REPÚBLICA DE PANAMÁ  
MINISTERIO DE AMBIENTE

RESOLUCIÓN DEIA-IA-056 - 2024  
De 18 de Septiembre de 2024

Por la cual se resuelve la solicitud de evaluación del Estudio de Impacto Ambiental (EsIA), categoría II, correspondiente al proyecto: **PASEO AGUADULCE**, cuyo promotor es **BIENVENIDOS A AGUADULCE, S.A.**

VIALIDAD  
ESC.: 1:1500

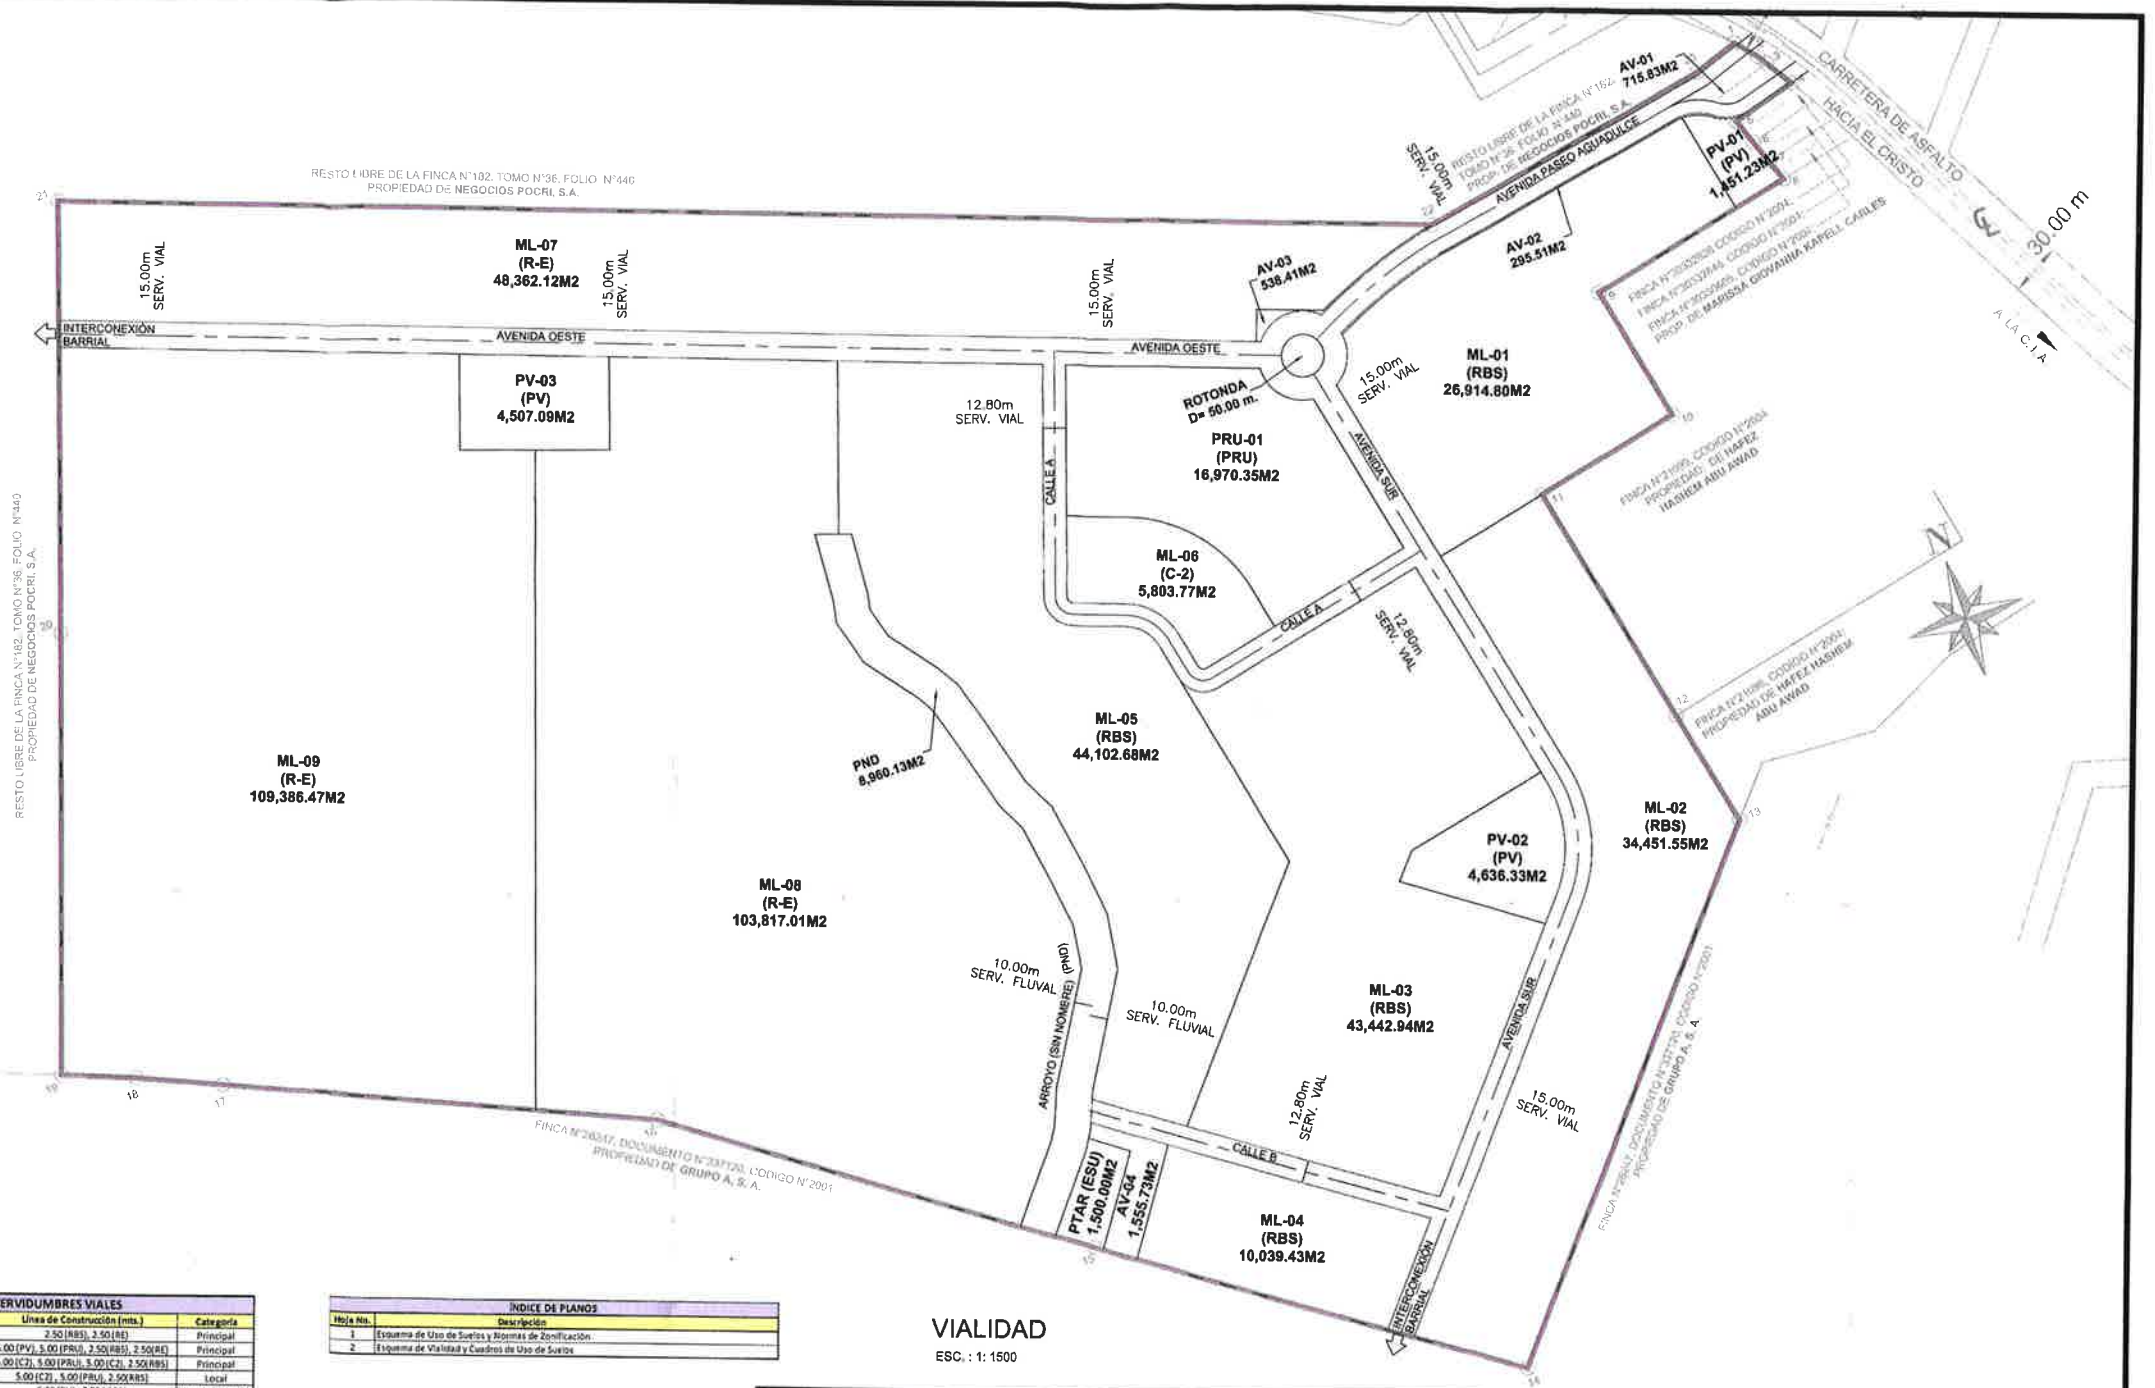
*"a. Presenta plano de zonificación con los diferentes usos de suelos o código de zona del proyecto y el cambio de código de zona C2 a RBS, según modificación aprobada."*

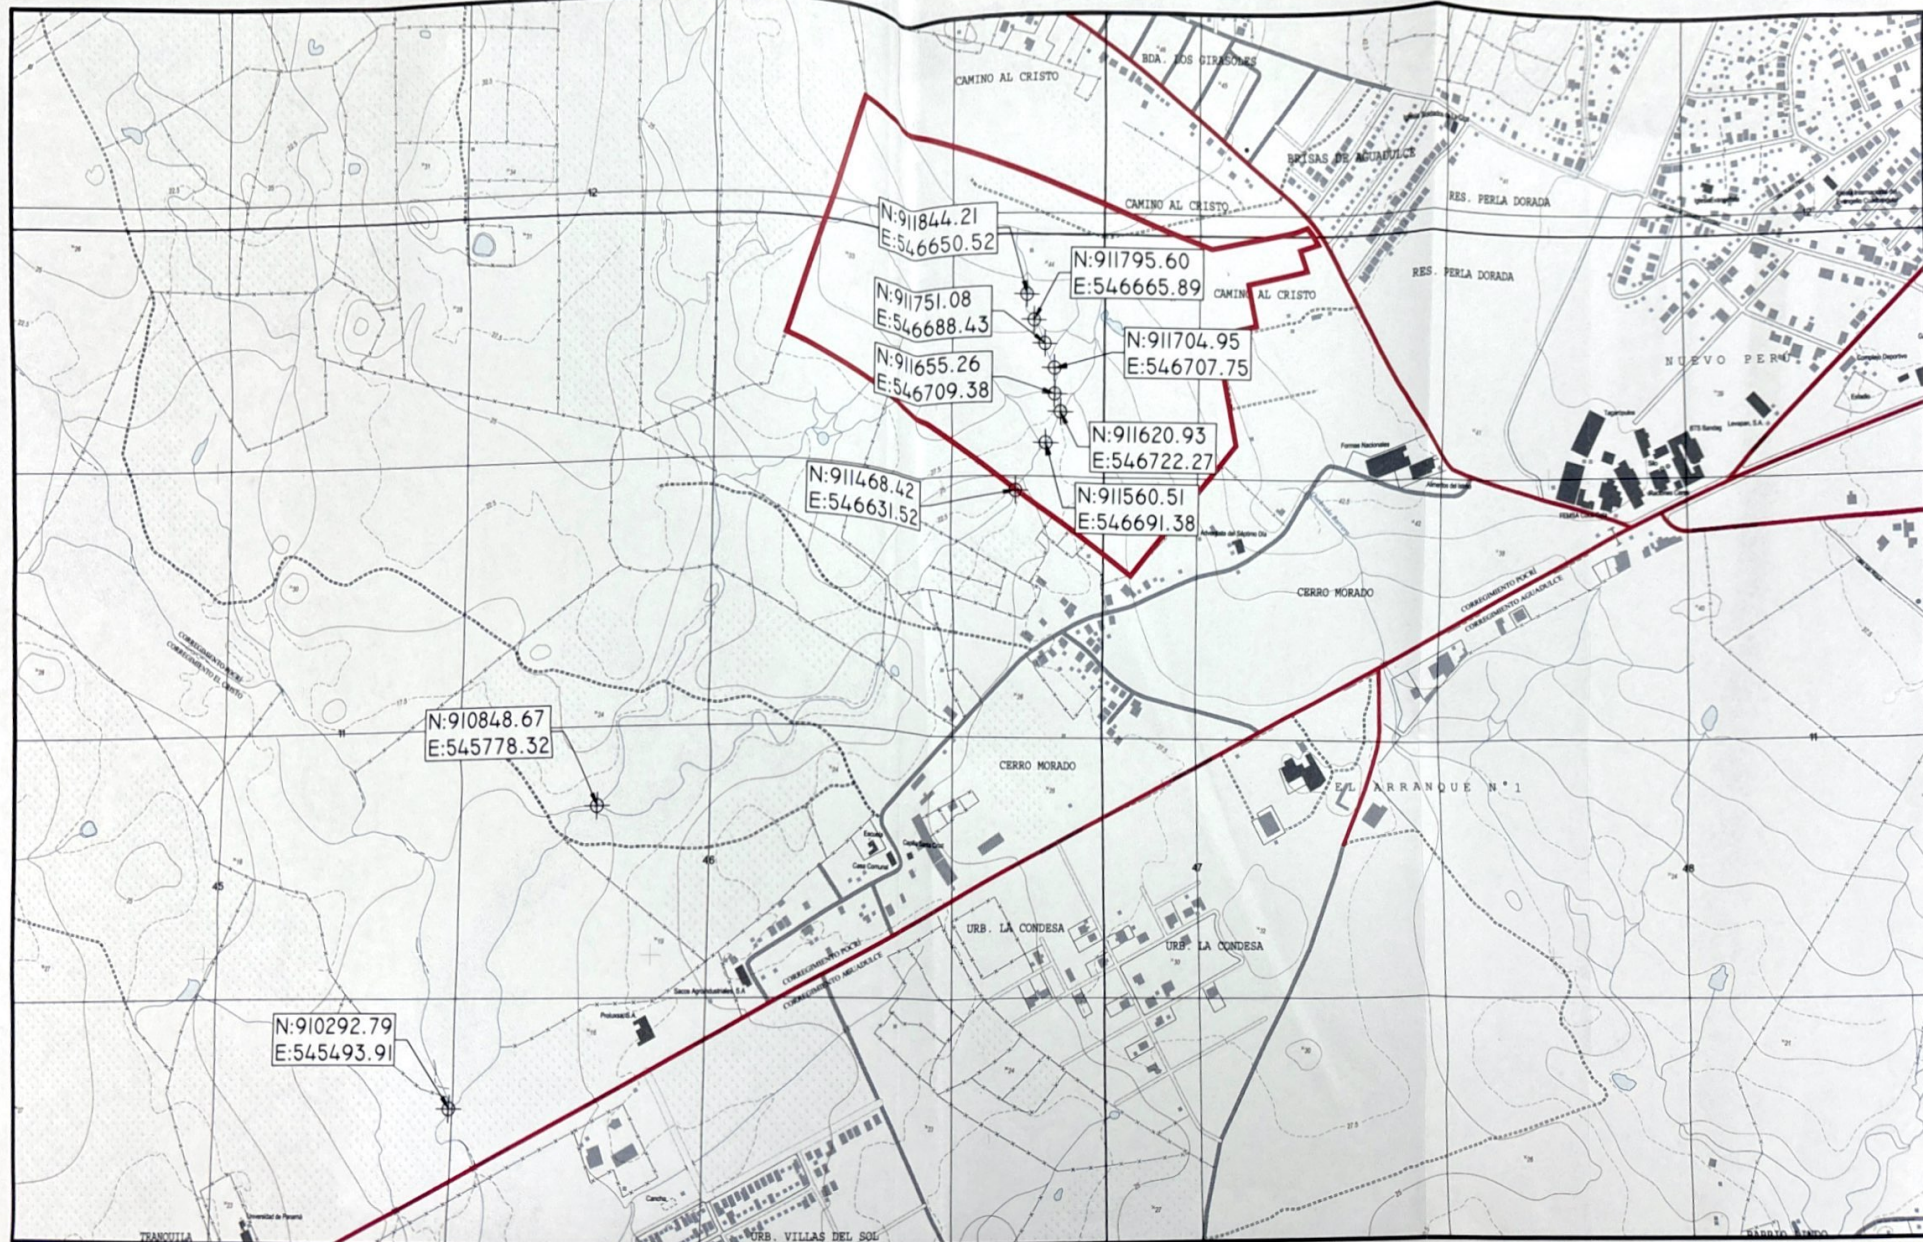
- *Presentar plano o mapa del recorrido del arroyo mediante coordenada UTM WGS 84, con relación al proyecto ya que pasa por el área propuesta del proyecto e indicar a que distancia iniciara el proyecto del arroyo o quebrada descrito cumpliendo con la ley N° 1 del 3 de febrero de 1994 (Ley Forestal). De acuerdo a lo establecido en el artículo 23, que indica lo siguiente En los ríos y quebradas, se tomará en consideración el ancho del cauce y se dejará a ambos lados una franja de bosque igual o mayor al ancho del cauce que en ningún caso será menor de diez (10) metros.*
- *Presentar medidas de mitigación para la protección de la quebrada.*

- Se aporta en la siguiente página el plano en donde se demarca el recorrido del arroyo estacional con coordenadas, adicionalmente se presenta otro plano en donde se demarca la servidumbre hidrológica que se respetará en este arroyo, conforme a lo establecido en el artículo 23 de la Ley Forestal que será de 10 mts, y que será la distancia entre este sitio y el área de inicio del proyecto.

Las coordenadas en Excel de estos se encuentran en el archivo digital (CD) que se presenta con este documento.
